Европейская экономическая комиссия**Комитет по внутреннему транспорту****Всемирный форум для согласования правил
в области транспортных средств****Рабочая группа по вопросам освещения
и световой сигнализации****Семьдесят седьмая сессия**

**Правила № 37 (лампы накаливания),
№ 99 (газоразрядные источники света)****128 (светодиодные источники света)****и Сводная резолюция по общей спецификации
для категорий источников света****Предложение по поправкам к первоначальному
варианту Сводной резолюции по общей
спецификации для категорий источников света****Представлено экспертом от Международной группы экспертов
по вопросам автомобильного освещения и световой
сигнализации (БРГ)***

Воспроизведенный ниже текст был подготовлен экспертом от БРГ в целях введения альтернативных светодиодных источников света (СИД) новых категорий C5W/LED, PY21W/LED и R5W/LED. Это предложение является частью пакета поправок, который включает также поправки к Правилам № 128. Он основан на первоначальном варианте Сводной резолюции по общей спецификации для категорий источников света (CP.5) (ECE/TRANS/WP.29/2016/111). Изменения к существующему тексту резолюции выделены жирным шрифтом в случае новых положений или зач

Рис. 1

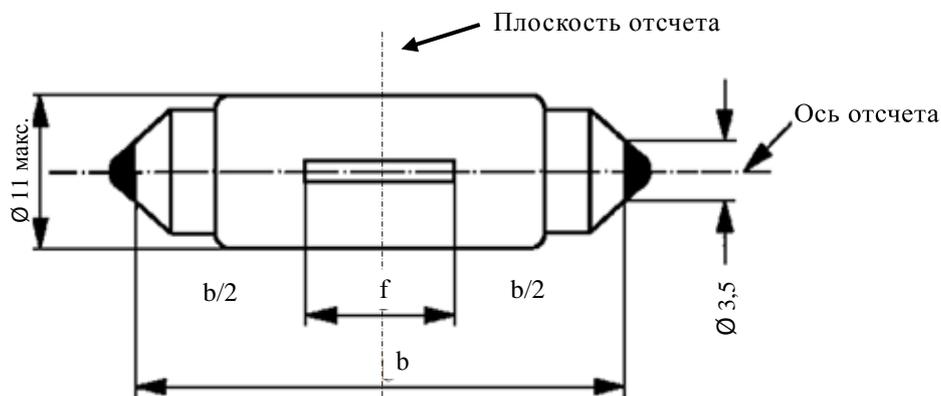
Перед спецификацией LR1/1 включить новые спецификации C5W/LED/1 – 4 следующего содержания (см. следующие страницы; одна страница на спецификацию):

Размеры в мм		Светодиодные источники света серийного производства			Стандартный светодиодный источник света
		мин.	ном.	макс.	
$b^{1/}$		34,0	35,0	36,0	$35 \pm 0,5$
$e^{2/}$			0,0		0,0
$f^{2/}$			9,0		9,0
Цоколь SV8.5 в соответствии с публикацией МЭК 60061 (спецификация 7004-81-4)					
Электрические ^{5/} и фотометрические характеристики					
Номинальные значения	Вольты	12			12
	Ватты	2			2
Испытательное напряжение	Вольты	13,5			13,5
Нормальные значения	Ватты	2 макс.			2 макс.
	Электрический ток (в мА при 9–16 В постоянного тока)	75 мин. 170 макс.			
	Световой поток ^{3/} (в лм при 13,5 В постоянного тока)	$45 \pm 20\%^{4/}$			$45 \pm 10\%^{4/}$

Рис. 2

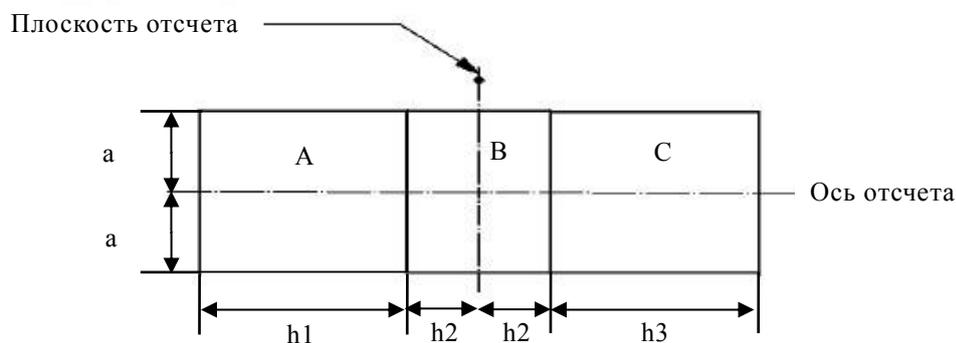
Доля общего светового потока, излучаемого в направлениях визуализации из зоны (зон), должна соответствовать указанной на рис. 2.

- А, В и С в совокупности должны составлять 70% или более
- В должна составлять 20% или более
- А и С должны составлять 15% или более каждая

Размеры (мм)	a	$h1, h3$	$h2$
Все виды (как указано выше)	2,5	6	2

Рис. 3

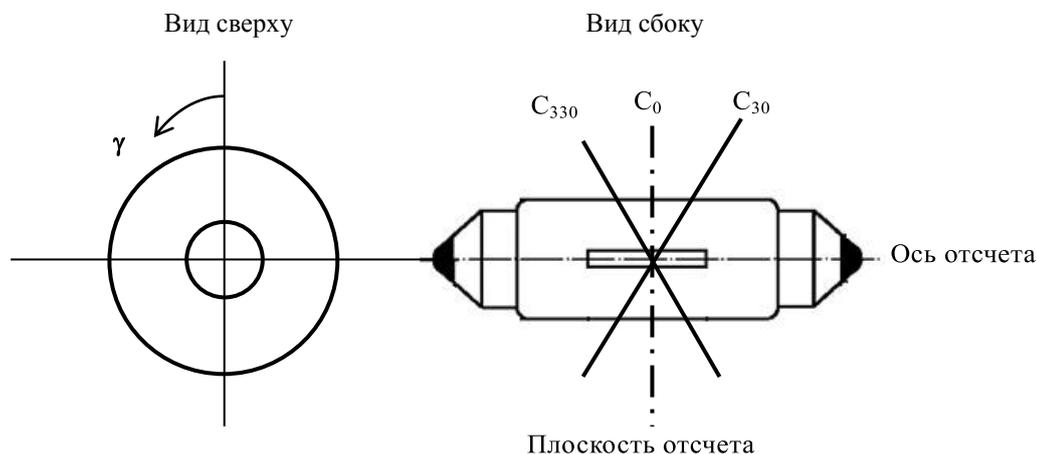
Нижеследующее испытание имеет целью определить нормализованное распределение силы света источника в плоскостях C , как изображено на рис. 3. За начало системы координат принимают точку пересечения оси отсчета и плоскости отсчета.

Измерения проводят в плоскостях C , где C_0 представляет собой ось отсчета источника света. Плоскости C , подлежащие замеру: C_0 , C_{30} и C_{330} . Испытательные точки для каждой плоскости и различных полярных углов указаны в таблице 3.

γ	Светодиодные источники света серийного производства		Стандартный светодиодный источник света	
	Минимальная сила в кд/1 000 лм	Максимальная сила в кд/1 000 лм	Минимальная сила в кд/1 000 лм	Максимальная сила в кд/1 000 лм
-175°	60	140	80	120
-150°	60	140	80	120
-125°	60	140	80	120
-100°	60	140	80	120
-75°	60	140	80	120
-50°	60	140	80	120
-25°	60	140	80	120
0°	60	140	80	120
25°	60	140	80	120
50°	60	140	80	120
75°	60	140	80	120
100°	60	140	80	120
125°	60	140	80	120
150°	60	140	80	120
175°	60	140	80	120

Рис. 1
Основной чертеж

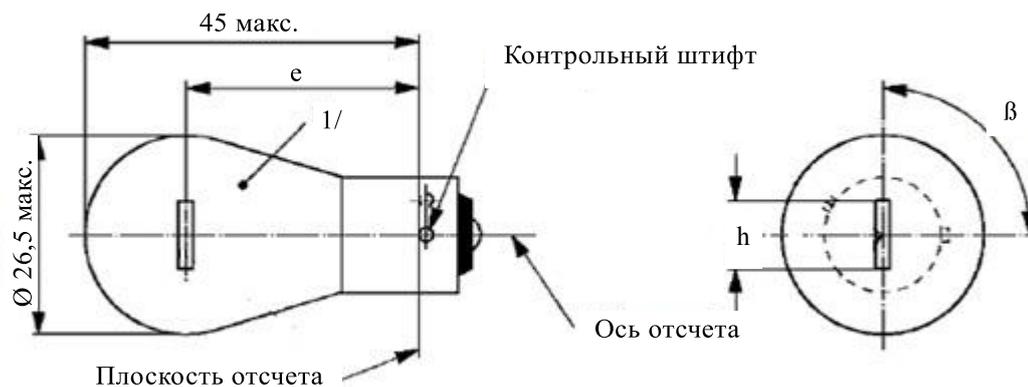
После спецификации L5/6 включить новые спецификации PY21W/LED/1 – 4 и R5W/LED/1 – 4 следующего содержания (см. следующие страницы; одна страница на спецификацию):

Размеры в мм		Светодиодные источники света серийного производства			Стандартный светодиодный источник света
		мин.	ном.	макс.	ном.
e			31,8 ^{2/}		31,8 ^{2/}
h			9,0 ^{2/}		9,02
β		75°	90°	105°	90° ± 10°
Цоколь BAU15s в соответствии с публикацией МЭК 60061 (спецификация 7004-19-2)					
<i>Электрические^{5/} и фотометрические характеристики</i>					
Номинальные значения	Вольты	12	24	12	
	Ватты	7 ^{3/}			73
Испытательное напряжение	Вольты	13,5	28,0	13,5	
	Ватты	9 макс. ^{3/}	10 макс. ^{3/}	9 макс. ^{3/}	
Нормальные значения	Электрический ток (в мА при 9–16 В постоянного тока)	150 мин. 750 макс.			
	Световой поток ^{3/, 4/} (в лм при 13,5 В постоянного тока)	280 ± 20%			280 ± 10%

Рис. 2

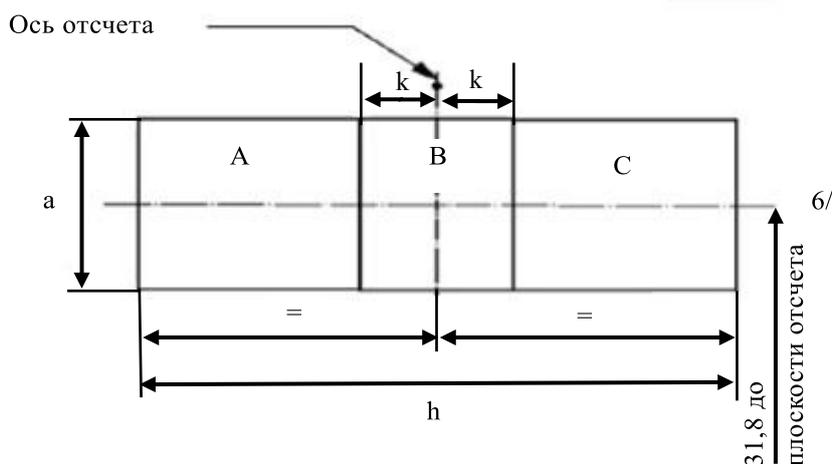
Доля общего светового потока, излучаемого в направлениях визуализации из зоны (зон), должна соответствовать указанной на рис. 2.

- А, В и С в совокупности должны составлять 80% или более
- В должна составлять 20% или более
- А и С должны составлять 15% или более каждая

В поперечном направлении светоизлучающая зона должна находиться в центре плоскости, на которой расположена ось отсчета, и перпендикулярной плоскости, на которой расположены ось отсчета и контрольный штифт.

Размеры (мм)	<i>a</i>	<i>h</i>	<i>k</i>
Вид сверху ($\gamma = 0^\circ$)	5,0	9,0	1,0
Вид под углом ($\gamma = \pm 45^\circ$)	7,0		
Вид спереди/сзади ($\gamma = \pm 90^\circ$)	5,0

Рис. 3

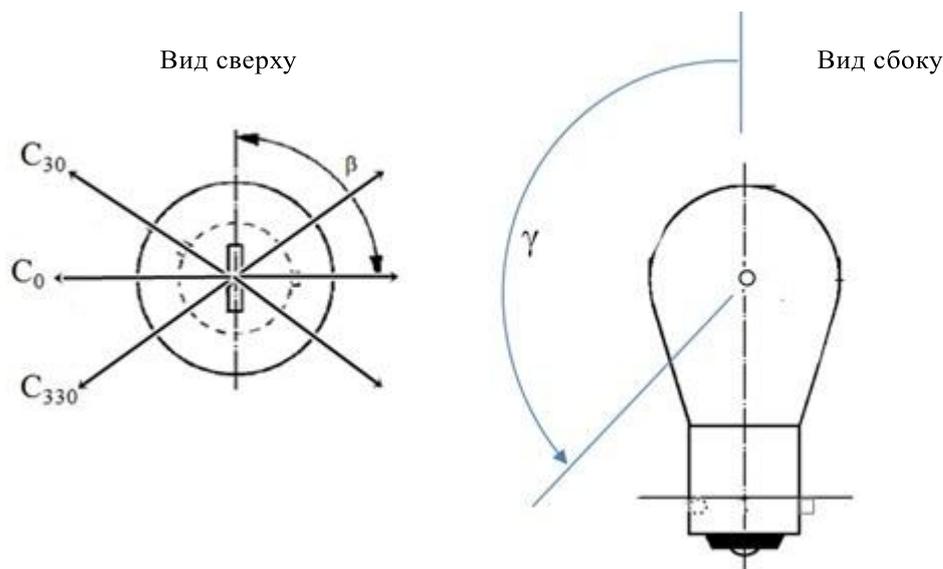
Измерения проводят в плоскостях С, через которые проходит ось отсчета источника света. Плоскости С: C_0 , C_{30} и C_{330} . Испытательные точки для каждой плоскости и различных полярных углов γ указаны в таблице 3.

γ	Светодиодные источники света серийного производства		Стандартный светодиодный источник света	
	Минимальная сила в кд/1 000 лм	Максимальная сила в кд/1 000 лм	Минимальная сила в кд/1 000 лм	Максимальная сила в кд/1 000 лм
-150°	60	140	80	120
-125°	60	140	80	120
-100°	60	140	80	120
-75°	60	140	80	120
-50°	60	140	80	120
-25°	60	140	80	120
0°	60	140	80	120
25°	60	140	80	120
50°	60	140	80	120
75°	60	140	80	120
100°	60	140	80	120
125°	60	140	80	120
150°	60	140	80	120

Рис. 2

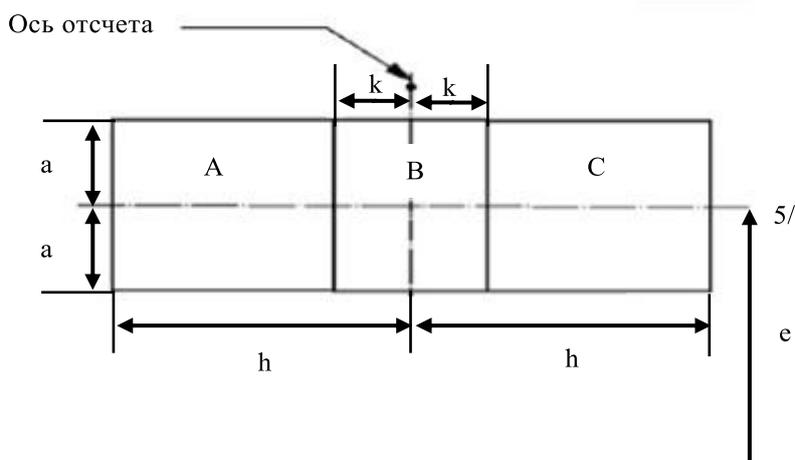
Доля общего светового потока, излучаемого в направлениях визуализации из зоны (зон), должна соответствовать указанной на рис. 2:

- А, В и С в совокупности должны составлять 70 или более
- В должна составлять 20 или более
- А и С должны составлять более 15% каждая

Размеры в мм	<i>a</i>	<i>h</i>	<i>k</i>
Вид сверху ($\gamma = 0^\circ$)	3	4	0,5
Вид под углом ($\gamma = \pm 45^\circ$)	4,5	4	0,5
Вид спереди/сзади ($\gamma = \pm 90^\circ$)	3	4	0,5

Рис. 3

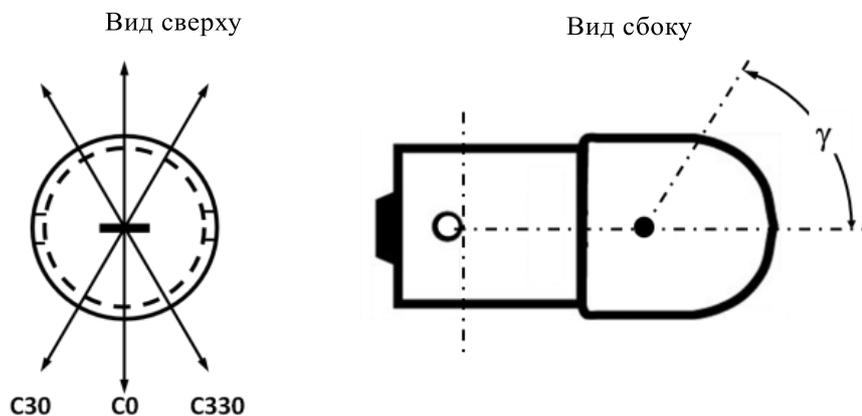
Нижеследующее испытание имеет целью определить нормализованное распределение силы света источника в плоскостях C , как изображено на рис. 3. За начало системы координат принимают точку пересечения оси отсчета и плоскости, параллельной плоскости отсчета и расположенной на удалении e .

Измерения проводят в плоскостях C , через которые проходит ось отсчета источника света. Плоскости C , подлежащие замеру: C_0 , C_{30} и C_{330} . Испытательные точки для каждой плоскости и различных полярных углов γ указаны в таблице 3.

γ	Светодиодные источники света серийного производства		Стандартный светодиодный источник света	
	Минимальная сила в кд/1 000 лм	Максимальная сила в кд/1 000 лм	Минимальная сила в кд/1 000 лм	Максимальная сила в кд/1 000 лм
-100°	60	140	80	120
-75°	60	140	80	120
-50°	60	140	80	120
-25°	60	140	80	120
0°	60	140	80	120
25°	60	140	80	120
50°	60	140	80	120
75°	60	140	80	120
100°	60	140	80	120
